Møtereferat - MØTE 1 reguleringsplan Kubbaleitet - gbnr 137/66, 137/68, 137/185, 137/803 Alver

Tiltak	Dialog forum - Gjennomføring av reguleringsplan Kubbaleitet Gbnr: 137/66, 137/68, 137/185, 137/803
Tiltakshavar	Sommero Panorama AS
Ansvarleg søker	Reigstad Bygg og Egedom AS
Møtestad	Rådhuset
Møtedato	25.10.2018, kl. 13.30
Til stades i møtet fra kunde og kommune	Frå tiltakshavar/søkjar Geir, Rolf, Håkon og Kjell Reigstad Frå kommunen Rådgjevar Eilin H. Molvik og Einingsleiar Siril T. Sylta

Plangrunnlag - Reguleringsplan	
Plannamn	Kubbaleitet/Planid.: 1263-201215
Føremål	Bustad med infrastruktur
Rekkjefølgjekrav	Sjå føresegna til planen § 3 (§§ 3.1 til og med 3.34)
Utbyggingsavtalar	<input checked="" type="checkbox"/> Det ligg føre utbyggingsavtale datert 06.12.2016 for det aktuelle området (arkivsakid.: 17/137)

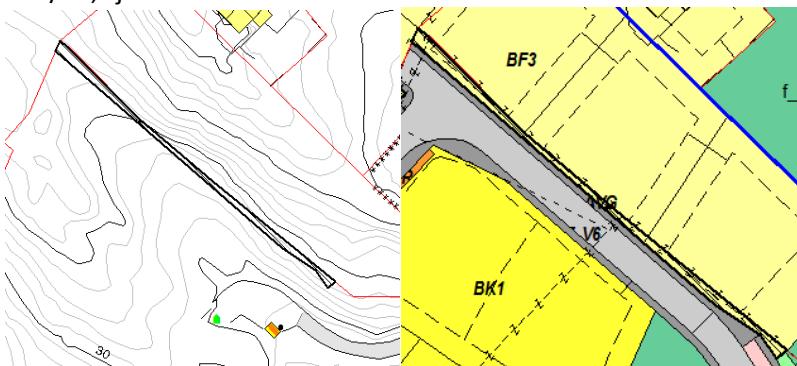
Kommunen tok opp tema knytt til eigedomsgrenser mellom gbnr. 137/66 og gbnr. 137/94 i møtet. Etter sak om frådeling tidlegare i 2018 ligg det att ein liten rest av BF3 på eigedom gbnr. 137/66, arealet er på om lag 8 m² (sjå utsnitt under). Arealet er så lite at det er ei sak som kan gå som grensejustering etter matrikkellova, mindre enn 5% av den minste av dei involverte eigedomane. Kommunen oppmodar om at ein retter opp i grenser slik at dei samanfall med reguleringsplanen sine formålsgresner for gbnr. 137/94 i område BF3.

Det vert avtalt av SØK tek kontakt med Advokatfirmaet Harris om evt. grensejustering.
